「大戸川ダム建設事業の検証に係る検討報告書（素案）」
に対する関係住民からの意見募集結果

大戸川ダム検証素案に対する意見の別紙

図 4.2-1 河川水位縦断面図（淀川本川）

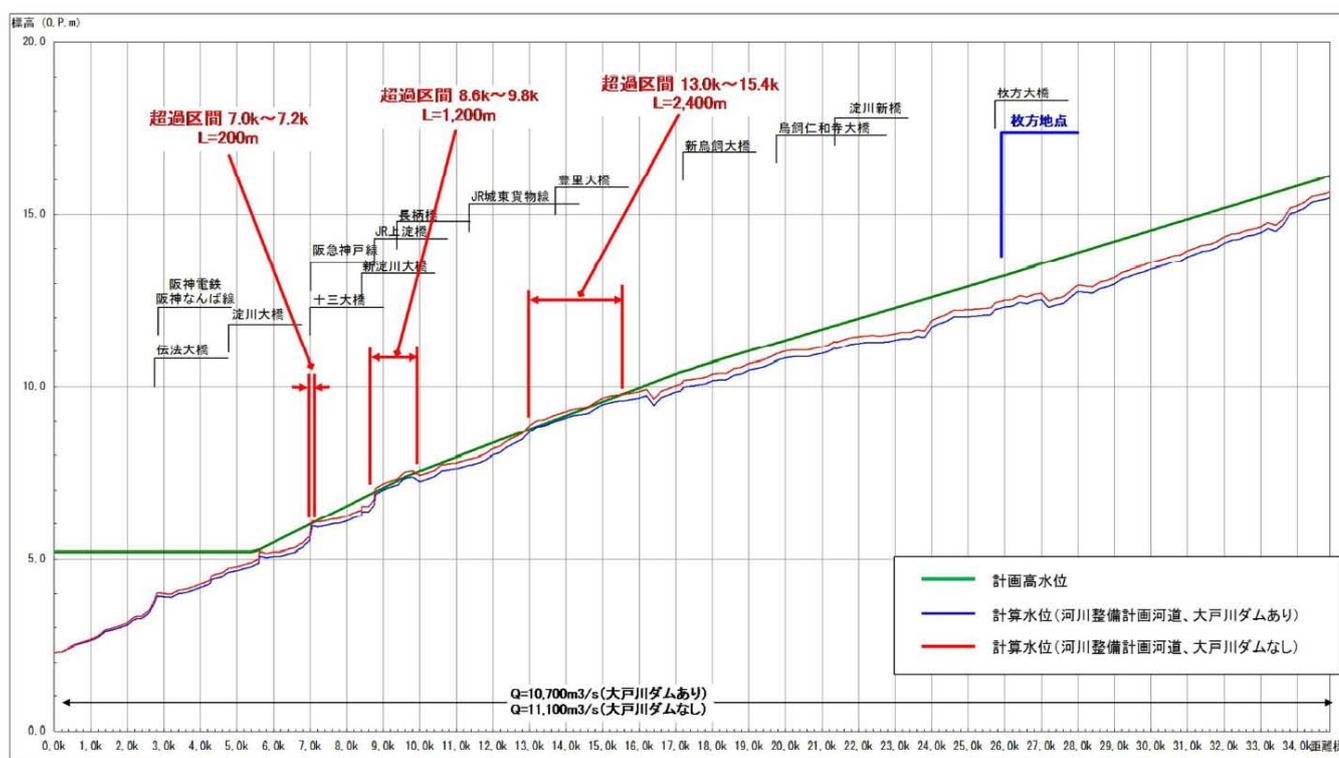
検証素案では、淀川本川に関して下記の図が示され、淀川本川の7.0～7.2km、8.6～9.8km、13.0～15.4kmは大戸川ダムがないと、計画流量の流下時に計画高水位を超えることを問題視している。

同図は、淀川本川での大戸川ダムの洪水ピーク削減量が400 m³/秒あることが前提とした水位計算結果であるが、大戸川ダムに淀川本川でそのように大きな治水効果があるのだろうか。

検証素案では淀川本川で上述のとおり、8.6~9.8 km等で大戸川ダムがないと、計画流量の流下時に計画高水位を超えることを問題視しているが、計画高水位を超える高さは図1(検証素案の図4.2-1)から読み取ると、最大で15 cm程度である。これは大戸川ダムがないと流量が400 m³/秒増えることを前提とした数字であり、実際は上述のようにせいぜい100~150 m³/秒しか増えないから、超過水位は5 cm程度になると考えられ、わずかなものである。

図4 2015年9月鬼怒川洪水における4ダムの効果

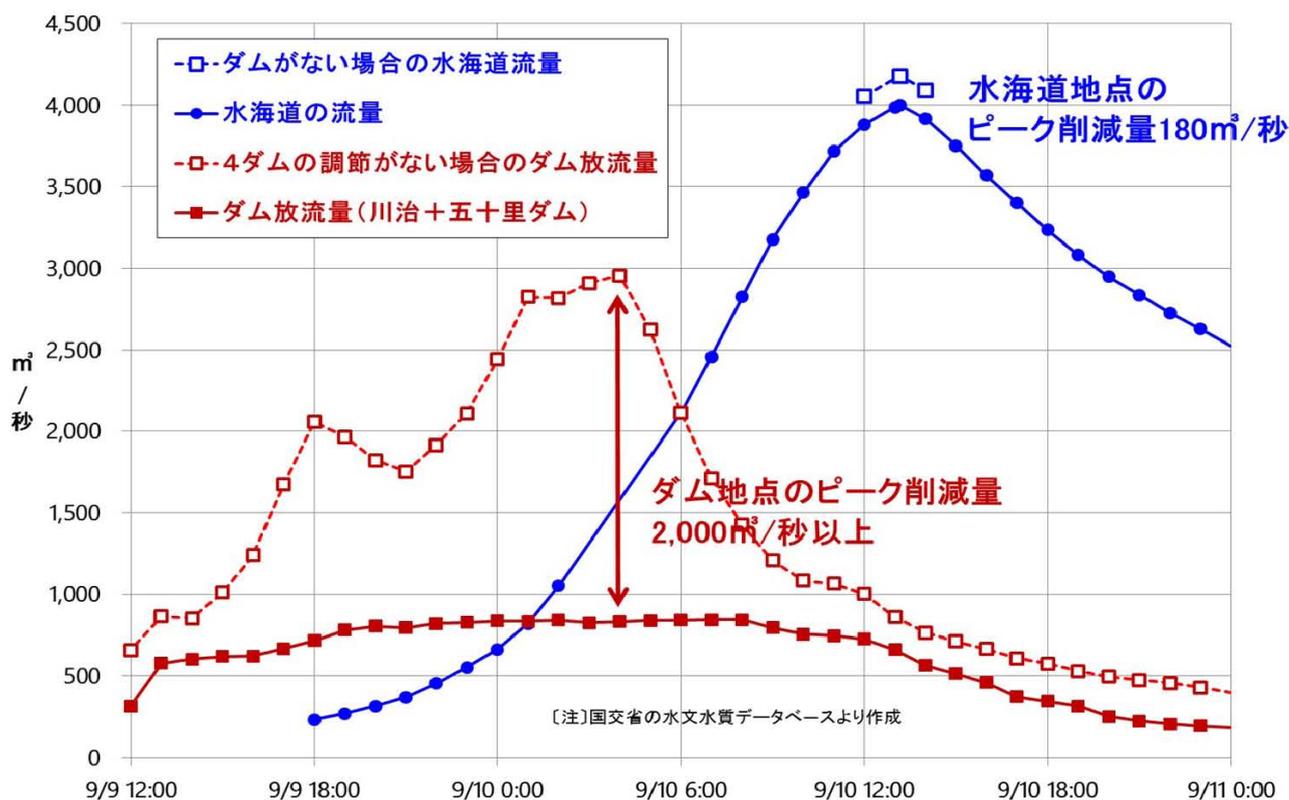
2015年9月の鬼怒川洪水では、
図4示すように、上流4ダムの
洪水ピーク削減量はダム地点で
は実績として $2100 \text{ m}^3/\text{秒}$ あっ
たが、約 120 km 下流の最下流
部・水海道地点におけるピーク
流量の削減は国交省の計算水位
から推測すると、 $200 \text{ m}^3/\text{秒}$ 以
下になっており、 $1/10$ 以下に減
衰している。

大戸川についての上記の国交
省の計算結果はこのダム効果の減衰を表わしている。

図5

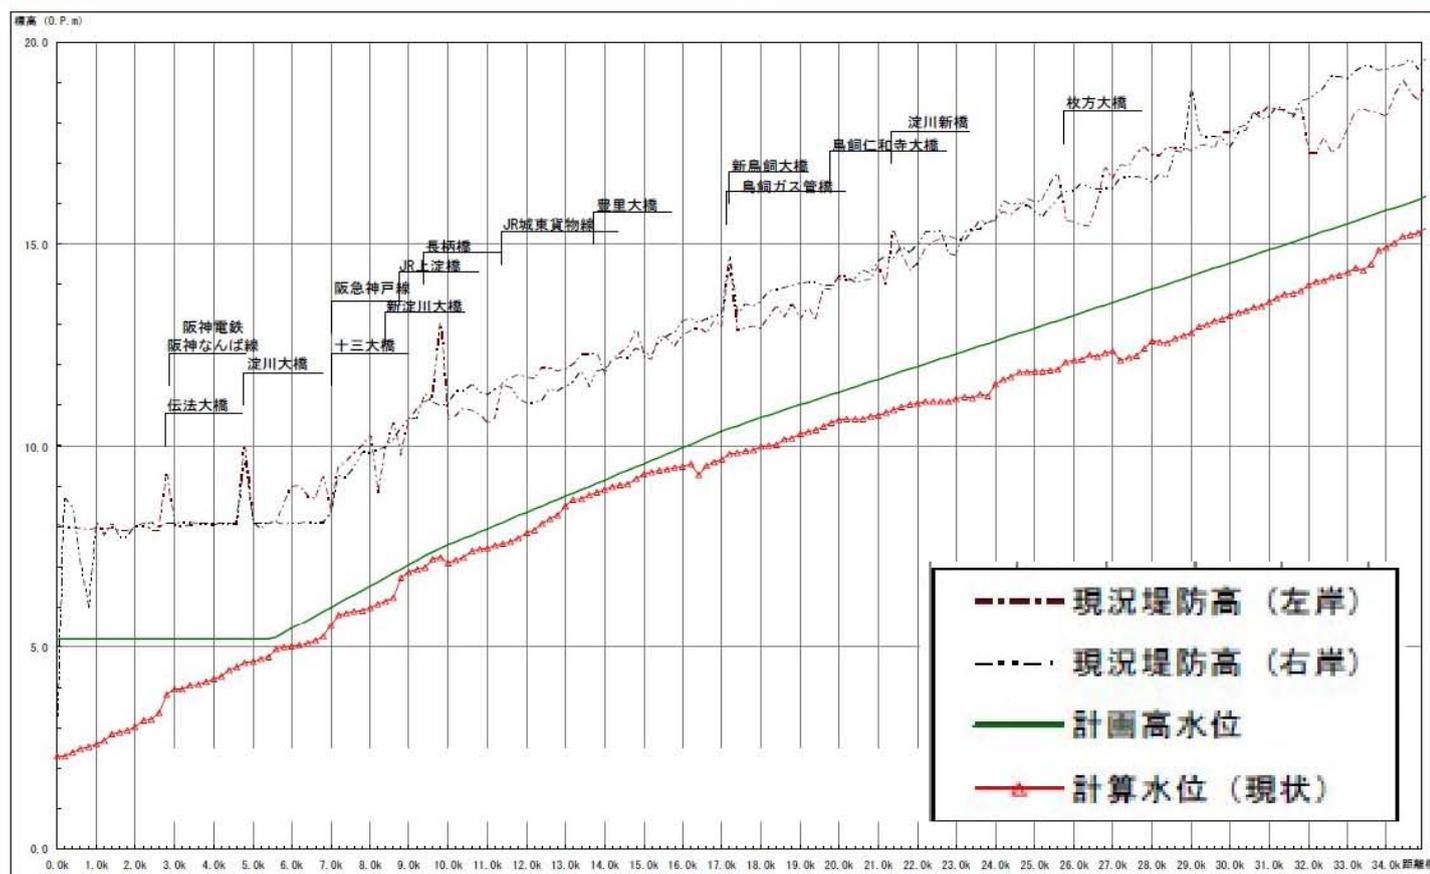
淀川水系河川整備計画の資料によれば、図5のとおり、左岸、右岸の現況堤防高は計画高水位より概ね2.5~3m以上高い位置にある。したがって、大戸川ダムがないために、計画高水位を5~15cm超えることがあったとしても、現況の堤防天端高まで2mを大幅に上回る余裕があるから、治水対策上、何も問題にならない。

図6 滋賀県「淀川水系信楽・大津圏域河川整備計画」の計画概要説明資料

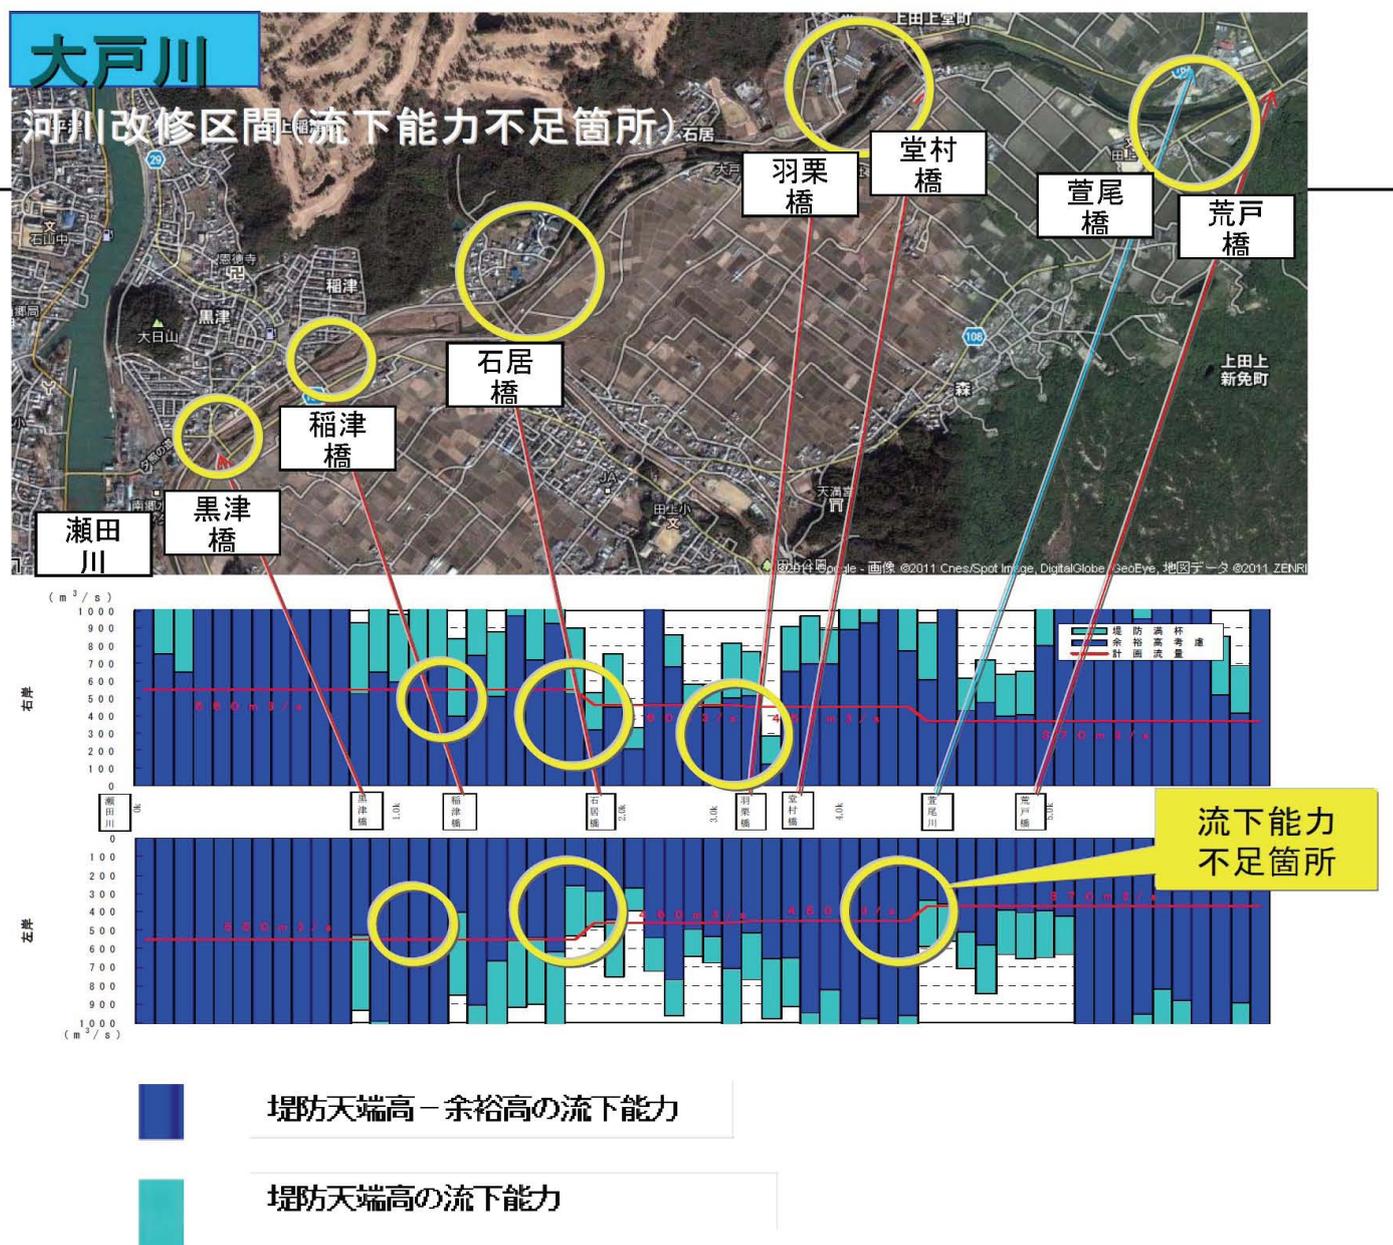
大戸川については淀川水系信楽・大津圏域河川整備計画が2013年3月13日に策定されている。その説明資料の中に図6の流下能力図がある。通常の流れ能力（現況堤防高から余裕高（大戸川は1.0m）を差し引いた高さの流れ能力）と、現況堤防高天端の流れ能力の両方が示され、大戸川ダムの洪水調節を前提とした河道目標流量に対する流下能力の不足箇所が書かれている。なお、この河道目標流量は大戸川ダム検証素案の図4.2-2と若干異なるところがあるが、ほぼ同じである。

図7 大戸川の流下能力（左岸）

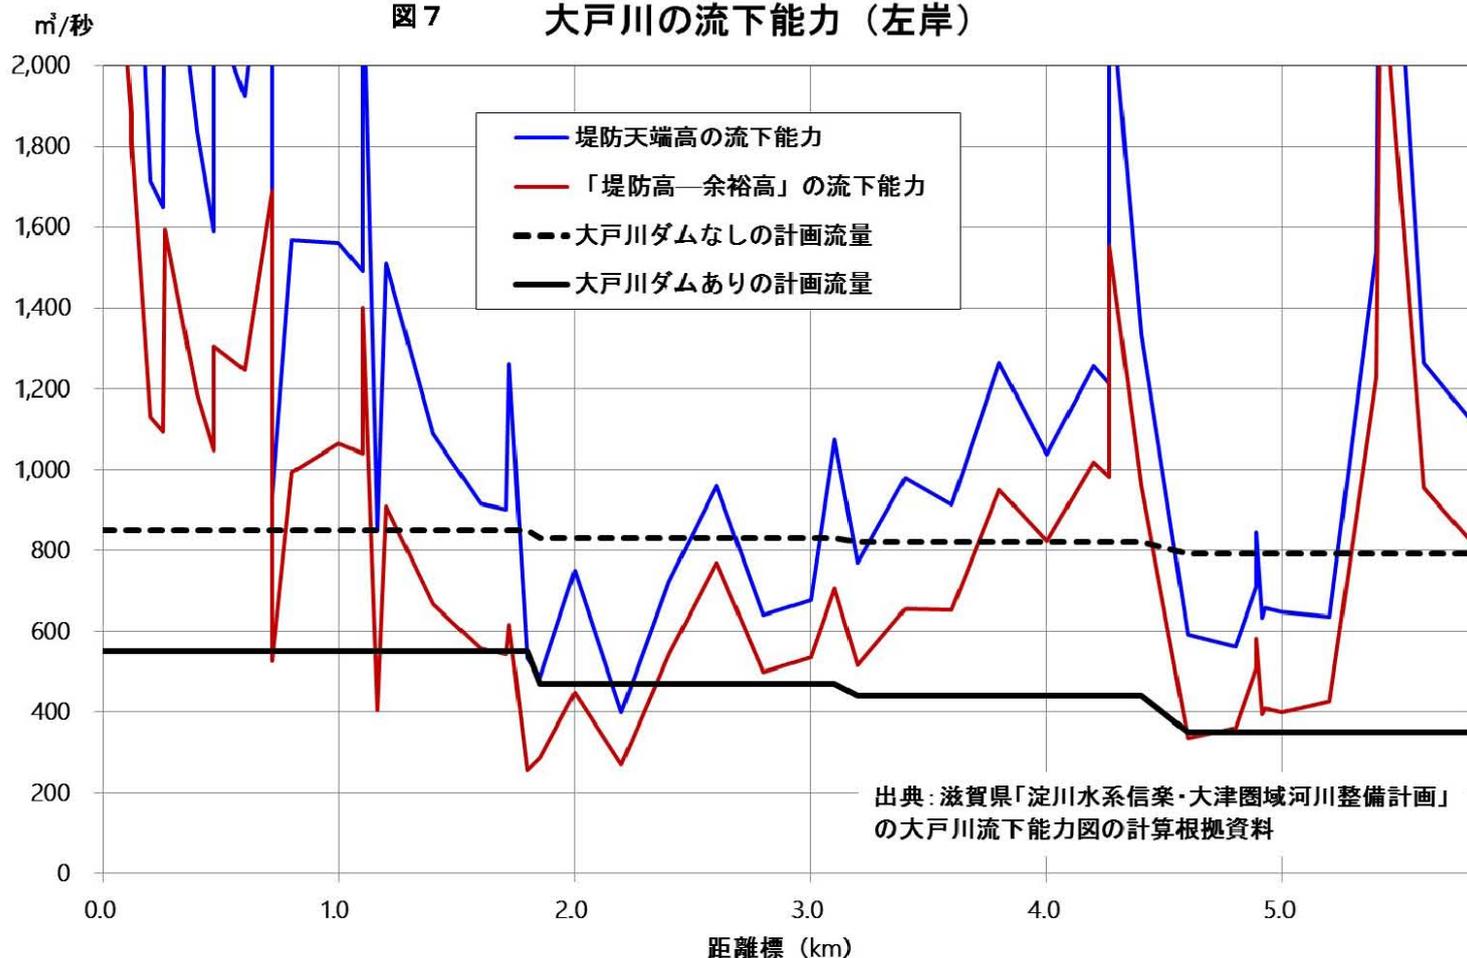
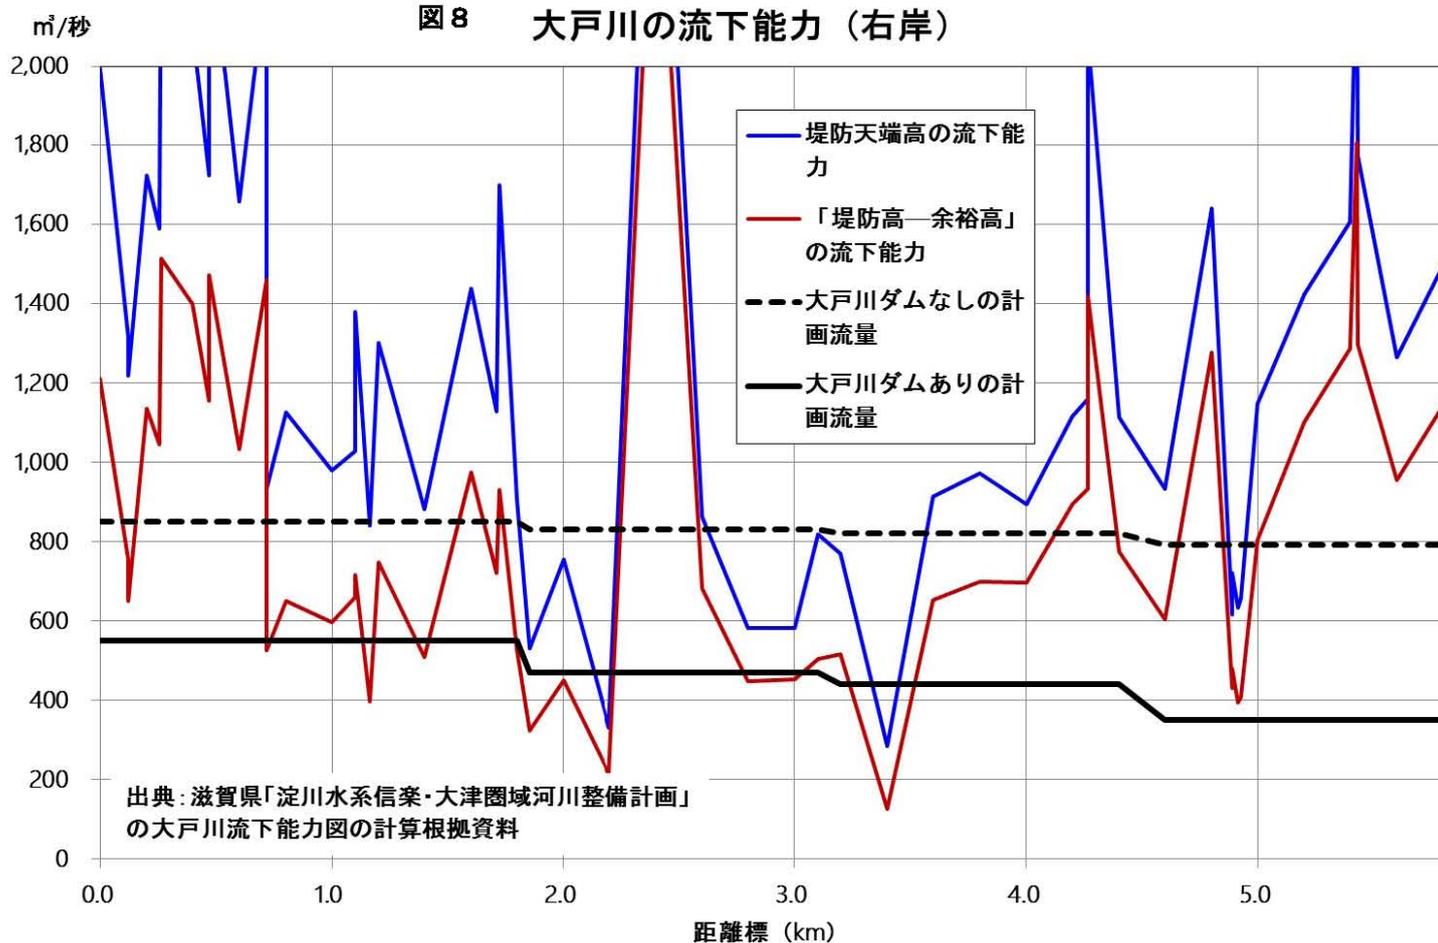
しかし、図7、図8で明らかのように、堤防天端高を超える洪水が来ても破堤しないように堤防強化対策を講じれば、大戸川の流れ能力を大幅に高めることができる。その方法は3-1 技術的に確立している耐越水堤防工法に述べることにして、ここでは堤防強化対策を講じた場合の河川改修費を考えることにする。その場合の河川改修費は次の③＋④で表すことができる。

図7、図8から、②と④の改修規模の違いを概算すると、④は②の半分以下であると推測される。

大戸川ダムなしの代替案としてこの方式をとった場合に新たに必要とされる費用は、③+④-①であり、図7、図8から推測すると、①は④の1割程度であるので、 $38\sim 76\text{億円} + 210\sim 230\text{億円} \times 1/2 \times (1-0.1) = 130\sim 180\text{億円}$ となる

図 12 益田川ダムの副ダム（島根県のHPより）

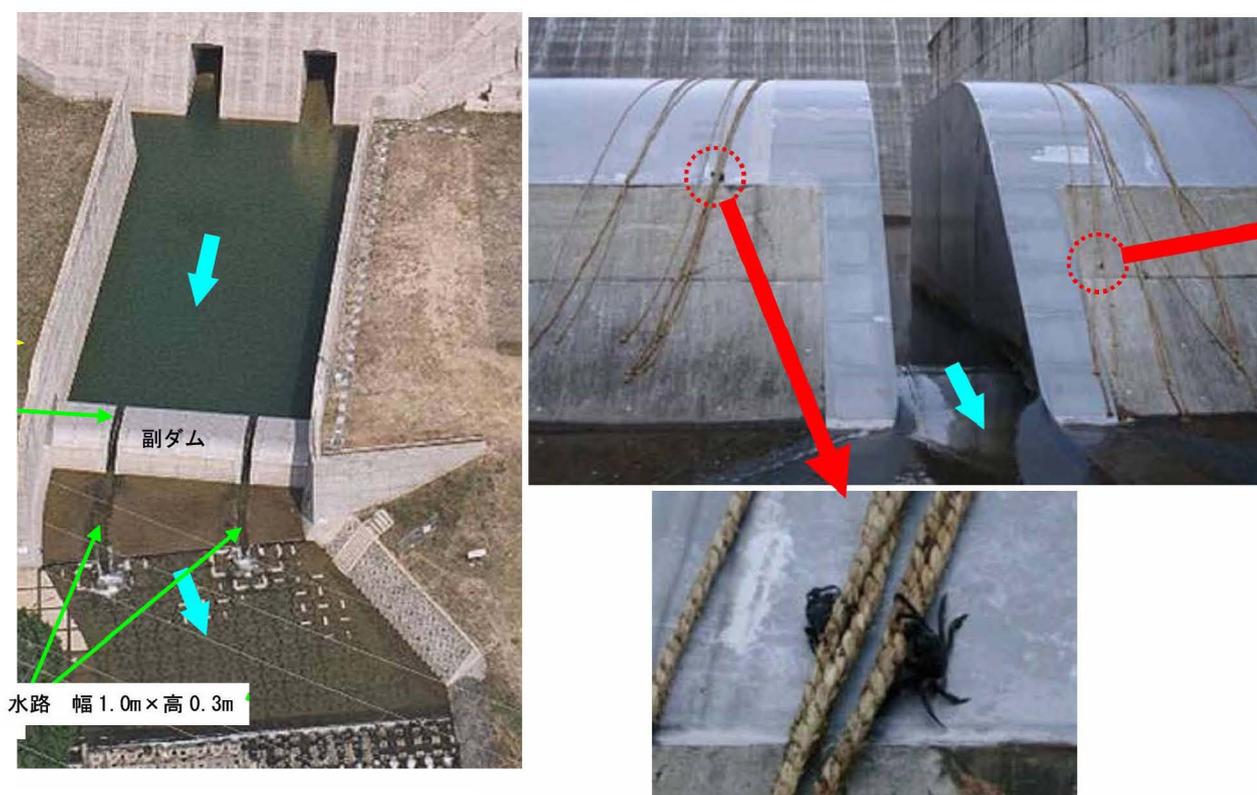
幅が 50 メートル近くある副ダムにおいて水が流れるスリットの水路は 1 m 幅のものが 2 か所付いているだけであるから、流速が高まり、スリットの水路で行き来できる水生生物は限られる。

図 12 右側の写真はロープを副ダムに垂らしたところ、スリット水路を通れないツガニがロープをつたって遡上するようになったという報告であるが、しかし、このことは逆に、副ダムが水生生物の遡上を妨げる障害物になっていることを示している。ツガニはロープでようやく対応できたとしても、他の水生生物については不明である。副ダムの存在が水生生物の生息域を狭める要因になっていると考えるべきである。

大戸川においても、大戸川ダムが建設されれば、副ダムの存在が水生生物の生息に多大な影響を与えることになる。

図13 益田川ダムにおけるダム上下流の濁度変化（2010年）

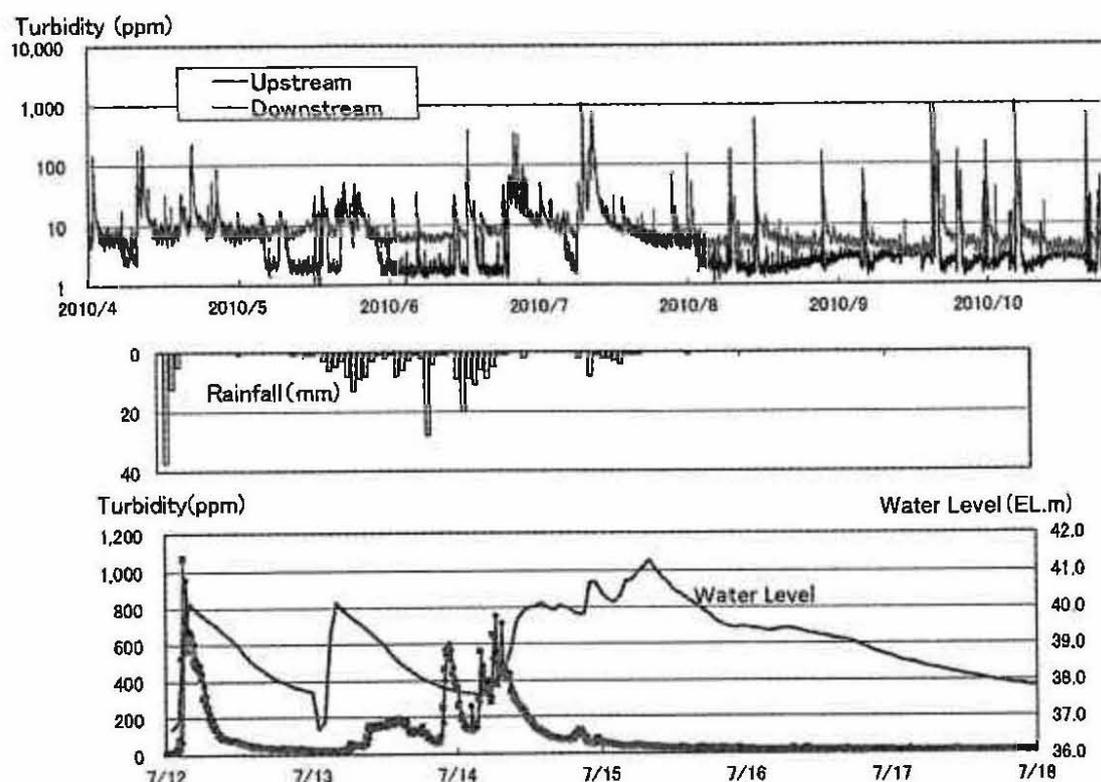
図 13 のグラフは、2010 年に益田川ダムについて観測調査した結果である。観測期間中に複数回の洪水が発生し、高濁度水が流下している、ダム上流側 (Upsream) は洪水終了後に濁度がすみやかに低下しているのに対して、下流側 (Downstream) は 10~数 ppm の濁度が続

しかも、これはさほど大きくない洪水の場合である。益田川ダムは完成してからまだ10年間程度しか経っておらず、今後、大洪水が来て土砂が一举に流出した場合、ダム下流で高濁度水が長期化することが心配される。

したがって、大戸川ダムが建設されれば、川の濁りが長期化し、魚類の成育や生態に対して少なからず影響を与えることを危惧せざるをえない。

図1 近畿地整が想定した操作

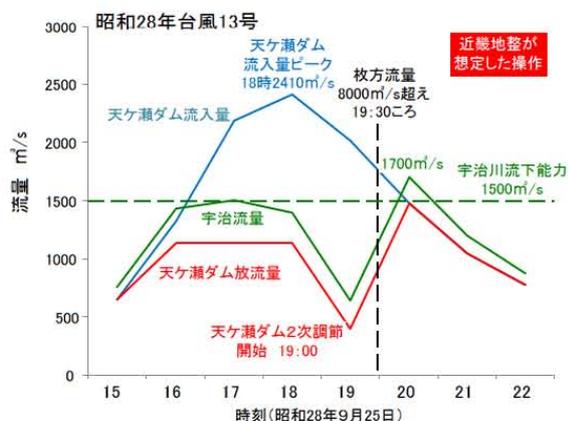
図1は、近畿地整が戦後最大洪水の昭和28年台風13号洪水に対し、想定操作をした場合の天ヶ瀬ダム流入量、同放流量、宇治流量を示したものである。これによると、20時に宇治の流下能力 $1500 \text{ m}^3/\text{s}$ を超えており、近畿地整の説明を裏付けているかにみえる。

図1では、2次調節を19時に開始している。①の条件はクリアしているものの、②の条件は無視されている。19時時点での枚方流量は $8000 \text{ m}^3/\text{s}$ に達しておらず、操作規則に違反している。

図2 操作ルールにしたがった操作

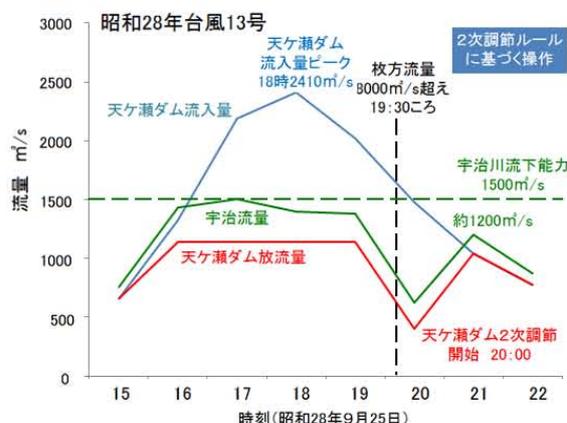
淀川水系流域委員会は、操作規則通りの操作を想定すれば、図2に示すように、2次調節の開始は20時となり、21時に満水となって流入量をそのまま放流することになっても、宇治流量が流下能力を超えることはない、としている。

2次調節を行えるのである。このことは、大戸川ダムと川上ダムがなくても、枚方流量を流下能力以下にすることができ、両ダムとも不要なのである。
